RK3588S与RK3588S2差异说明

(福州硬件开发中心)

文件状态： [] 草稿 [] 正在修改 [✓] 正式发布	当前版本：	V1.0
	作 者：	Joseph
	完成日期：	2023-12-14
	审 核：	Team
	审核日期：	2023-12-14

图一 RK3588S与RK3588S2 MIPI CSI RX接口分布图

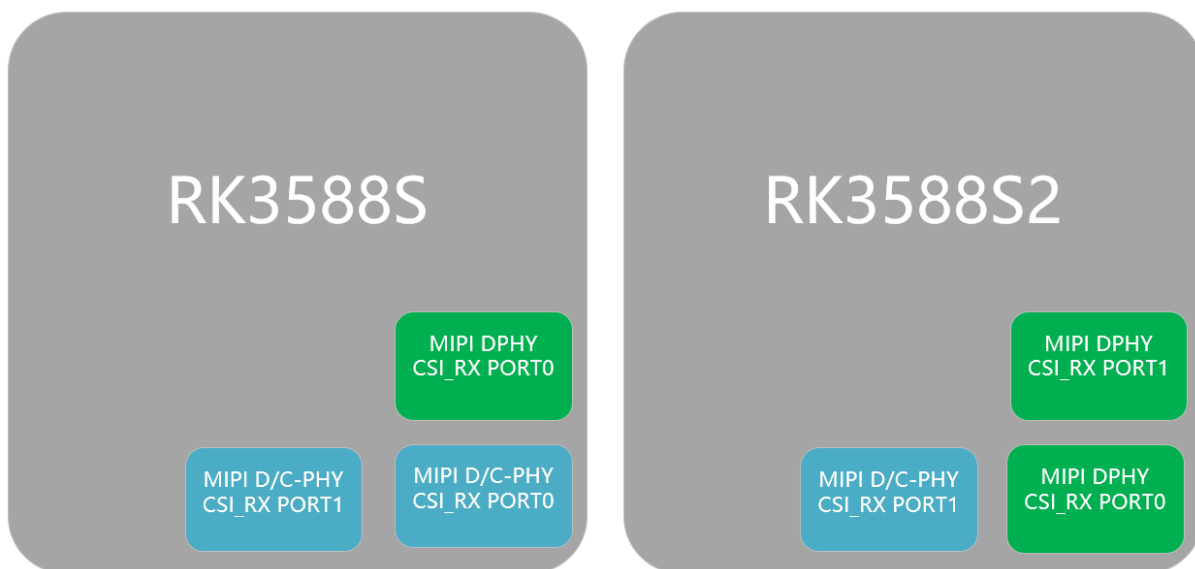
RK3588S 总共有2个MIPI D/C-PHY CSI_RX接口，1个MIPI DPHY CSI_RX接口

RK3588S2 则修改成1个MIPI D/C-PHY CSI_RX接口，2个MIPI DPHY CSI_RX接口

即RK3588S2是将RK3588S其中一组MIPI D/C-PHY CSI_RX接口替换成MIPI DPHY CSI_RX接口

如表所示, RK3588S2 较 RK3588S 少了一组 MIPI D/C-PHY CSI_RX PORT0, 新增一组 MIPI DPHY CSI_RX PORT1, 同时接口位置除 MIPI D/C-PHY CSI_RX PORT1 不变外, 其余接口位置有整体移动, 并且RK3588S2 的 MIPI DPHY CSI_RX PORT0 接口在 PIN AN37/AN38 新增一组时钟 MIPI_CSI0_CLK1P/MIPI_CSI0_CLK1N, RK3588S 的 PINAN37/AN38 为 VSS 接地引脚, 所以在兼容上需要注意:

(1) 若在原 RK3588S 的 PCB 上直接贴 RK3588S2, 请打上 RK 提供的兼容补丁, 调整接口映射, 以免引起功能异常。

(2) 针对新设计的 RK3588S2 PCB, 请参考 RK 新发布的 RK3588S2 参考设计, 最多可支持 5 路摄像头接入。
